<b>OZNÁMENÍ ZMĚNY OPŽP 2014+ PO5</b>		<b>číslo OZ: 10</b>	
Zhotovitel:	Pozemstav Prostějov, a.s., Pod Kosířem 73, Prostějov 796 01		
Investor:	Gymnázium Brno-Bystrc, PO	Datum: 25.5.2020	
Název akce: <b>Snížení energetické náročnosti objektů školy – Klasické a španělské gymnázium Vejrostova 1143/2, Brno-Bystrc 635 00</b>			
Způsob odeslání / předání datum: 25.5 2020	poštou <input type="checkbox"/>	e-mailem <input checked="" type="checkbox"/>	faxem <input type="checkbox"/> osobně <input type="checkbox"/>
<b>Odkazy na</b>	specifikaci:		
	na výkresy:	<b>Revize 05/2020 ( 2 x A3 )</b>	
na rozpočtové podklady:		<b>Položkový rozpočet 018 Úprava kazetového podhledu SO 01 – učebnový pavilon</b>	
na jinou část smlouvy:			
<b>Předmět změny: úprava kazetového podhledu v místě kolize silnoproudu, slaboproudu a VZT potrubí</b> <b>SO 01 – učebnový pavilon</b> <b>Popis a zdůvodnění změny:</b> <b>Vzhledem k úpravám tras VZT potrubí je nutné provést snížení podhledů v místech, kde dochází ke kolizi silnoproudu, slaboproudu a VZT rozvodů. Podhledy budou v daných místech sníženy cca o 200 mm.</b>

<b>ZMĚNOVÝ LIST OPŽP 2014+PO5</b>		číslo ZL: <b>10</b>
Zhotovitel:	Pozemstav Prostějov, a.s., Pod Kosířem

PŮDORYS 2.MP - UČEBNÝ PAVILON

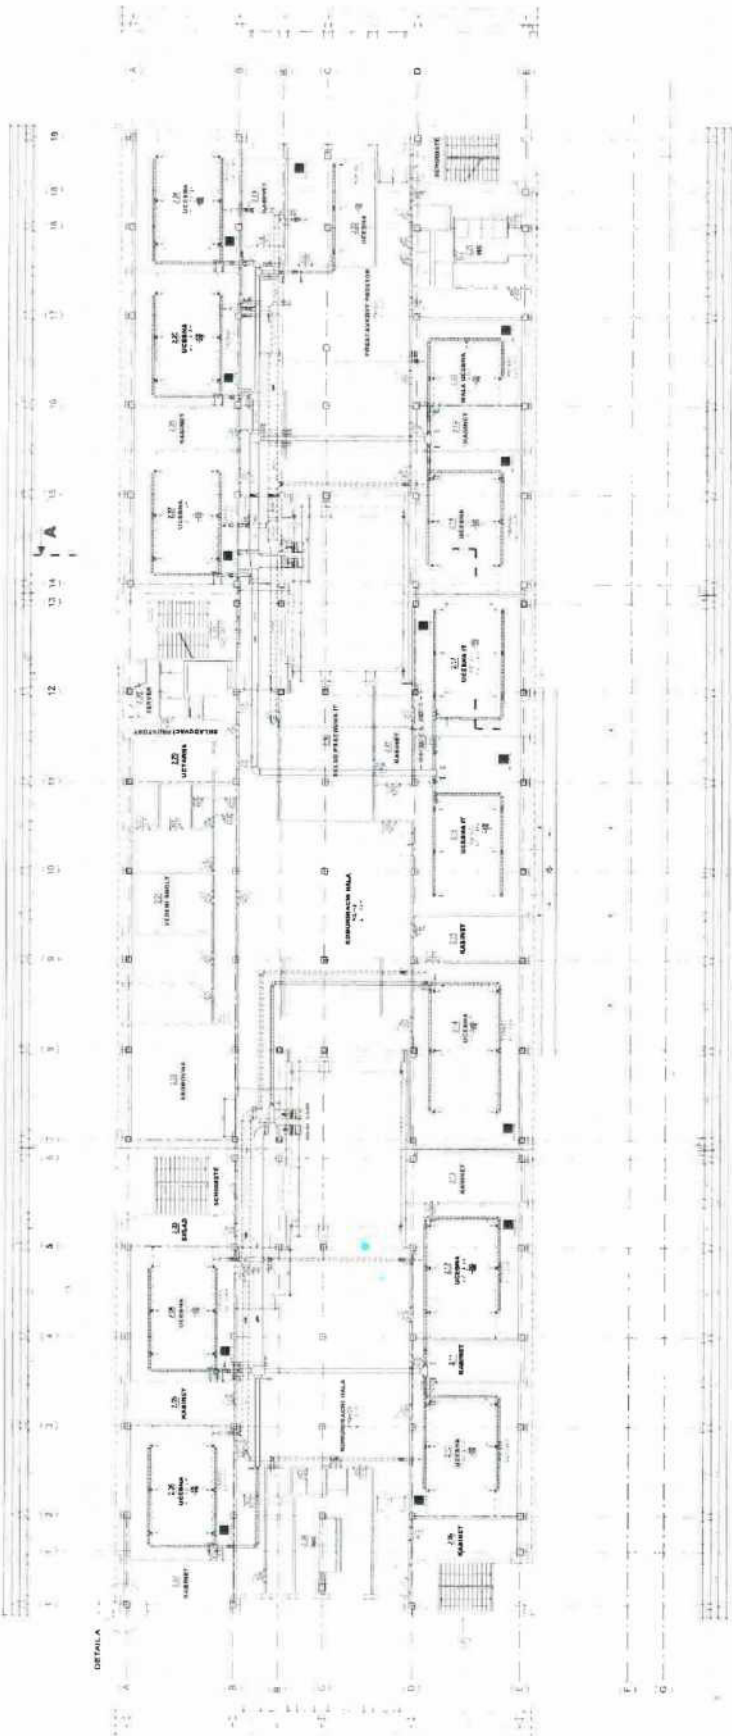
P.č.	Číslo položky	Název položky	MJ	Množství	Cena / MJ	Celkem
<b>Díl: 767</b>		<b>Konstrukce zámečnické</b>				<b>47 941,85</b>
1	416093111	Čelo podhledu v.do 200 mm, minerální podhled 2 np - chodba : (2,6+3,0+2,5+3,55*2+5,6+3,29)*0,2 3 np - chodba : (2,6+3,0+3,0+3,29*2+5,6+3,29)*0,2	m2	9,63200	1 083,00	10 431,46
2	767581801	Demontáž podhledů - kazet 2 np - chodba : 2,6*3,0+2,5*3,55+5,6*3,29 3 np - chodba : 2,6*3,0+3,0*3,29+5,6*3,29	m2	71,19300	65,00	4 627,55
3	767582800	Demontáž podhledů - roštů 2 np - chodba : 2,6*3,0+2,5*3,55+5,6*3,29 3 np - chodba : 2,6*3,0+3,0*3,29+5,6*3,29	m2	71,19300	30,00	2 135,79
4	76758.1	Montáž podhledů ostatních - rošty vč.lokální úpravy 2 np - chodba : 2,6*3,0+2,5*3,55+5,6*3,29 3 np - chodba : 2,6*3,0+3,0*3,29+5,6*3,29	m2	71,19300	150,00	10 678,95
5	767584643R00	Montáž podhledů ostatních - kazety 2 np - chodba : 2,6*3,0+2,5*3,55+5,6*3,29 3 np - chodba : 2,6*3,0+3,0*3,29+5,6*3,29	m2	71,19300	100,00	7 119,30

6	59596003.A	Kazety 600/600mm - (zapuštěný pohled) 2 np - chodba : 2,6*3,0+2,5*3,55+5,6*3,29 3 np - chodba : 2,6*3,0+3,0*3,29+5,6*3,29	m2	71,19300	170,00	12 102,81
7	998767103	Přesun hmot pro zámečnické konstr., výšky do 24 m	t	0,60775	1 392,00	845,99
<b>Díl: D96</b>		<b>Přesuny suti a vybouraných hmot</b>				<b>690,86</b>
8	979086112	Nakládání nebo překládání suti a vybouraných hmot	t	0,35597	50,00	17,80
9	979011111	Svislá doprava suti a vybour. hmot za 2.NP a 1.PP	t	0,35597	338,50	120,50
10	979011121	Příplatek za každé další podlaží	t	0,71193	211,50	150,57
11	979081111	Odvoz suti a vybour. hmot na skládku do 1 km	t	0,35597	220,00	78,31
12	979081121	Příplatek k odvozu za každý další 1 km	t	4,98351	15,70	78,24
13	979082111	Vnitrostaveništní doprava suti do 10 m	t	0,35597	305,50	108,75
14	979082121	Příplatek k vnitrost. dopravě suti za dalších 5 m	t	0,35597	34,00	12,10
15	979990001	Poplatek za skládku stavební suti	t	0,35597	350,00	124,59
